ADENDO AO PLANO DE TRABALHO

UHE RISOLETA NEVES, EM ATENDIMENTO A NOTA

TÉCNICA 0004/17 CT/ GRSA/ CIF DE 08/02/17

ADENDO AO PLANO DE TRABALHO UHE RISOLETA NEVES – CANDONGA

Figura 02 – Planta e corte da dragagem da UHE Risoleta Neves

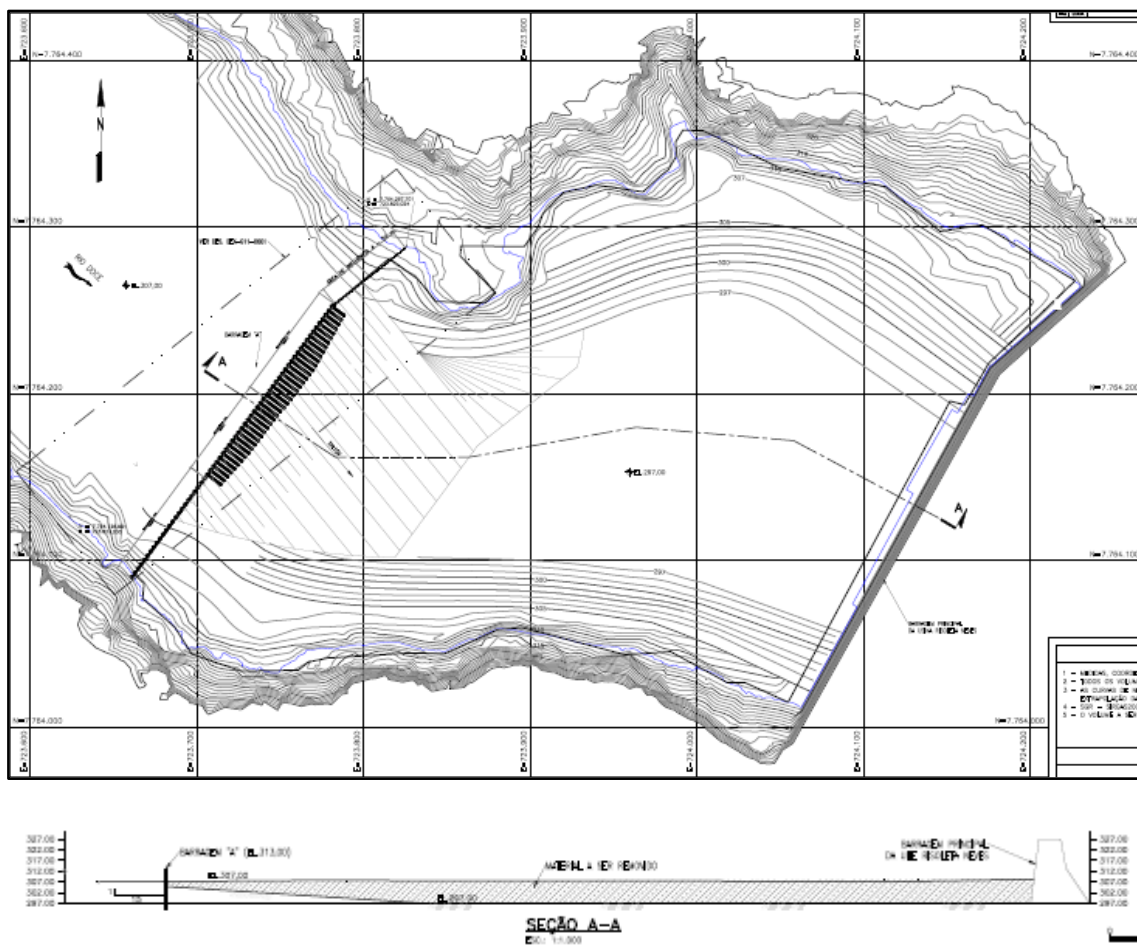
Requisito 10 – *Dragagem de Sedimentos: Planejar, mobilizar e operar equipamentos adequadamente especificados e em número suficiente, visando incremento de produtividade e segurança da operação, como redundância/back-up, para retirada de rejeitos dos 400m da UHE Candonga compatíveis ao lançamento do material para o Dique intermediário El. 354. Este equipamento deve estar operacional concomitantemente ao início da operação do Dique Intermediário El. 354.;*

Em resposta ao requisito acima, informamos que de acordo com as a Reunião Ordinária da 11ª Câmara Técnica de Gestão de Rejeitos e Segurança Ambiental (CT- Rejeitos), realizada em 08 de junho de 2017, foi solicitado que a Fundação Renova esclarecesse qual é o escopo de dragagem entre o barramento A e a UHE Risoleta Neves.

Figura 01 - Plano Diretor – Fazenda Floresta

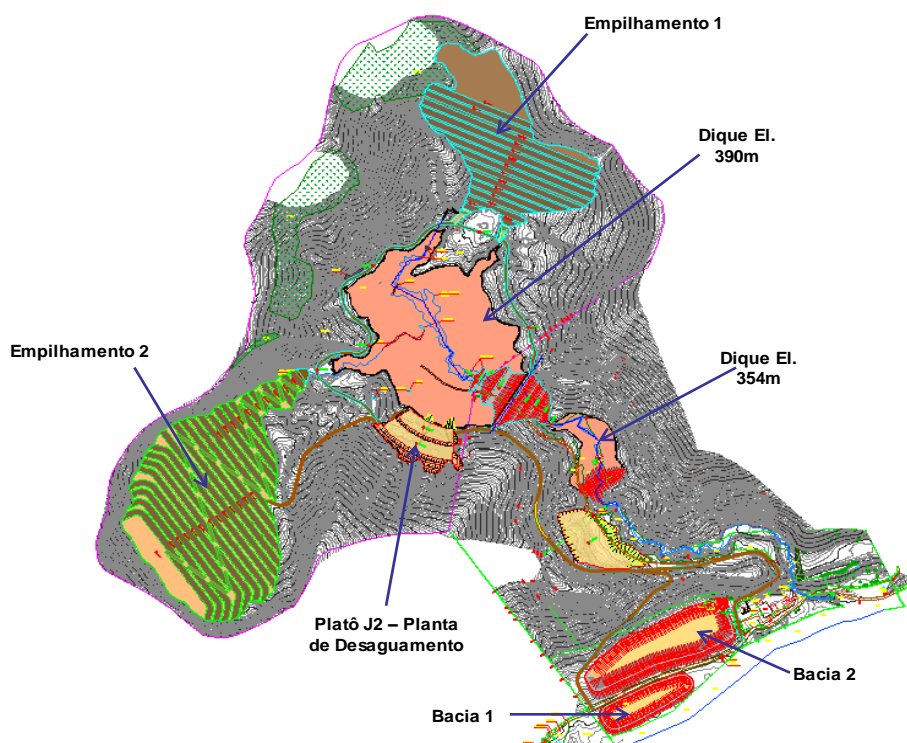
Requisito 15 - Esclarecer detalhadamente o processo operacional das bacias de tratamento, utilização da Bacia 2 como disposição provisória e respectivos sistemas de tratamento e pontos de lançamento. Apresentar medidas de controle dos efluentes, plano de monitoramento da entrada e saída da ETE e do corpo hídrico, e procedimentos operacionais incluindo eventuais gatilhos de paralisação, visando que não haja poluição no lançamento no Rio Doce;

Requisito 16 - Estabelecer prioridade de implantação com esforços diferenciados para implantação e término das estruturas na seguinte ordem de finalização: 1º - Bacia 1 / 2º - ETE / 3º - Bacia 2 e Linha de PEAD / 4º - Dique Intermediário El.354 / 5º - Dique Principal El.390;

Com relação aos requisitos supracitados, este documento tem como objetivo apresentar um plano de operação das estruturas da Fazenda Floresta, incluindo a função das bacias e o sistema de tratamento de efluentes.
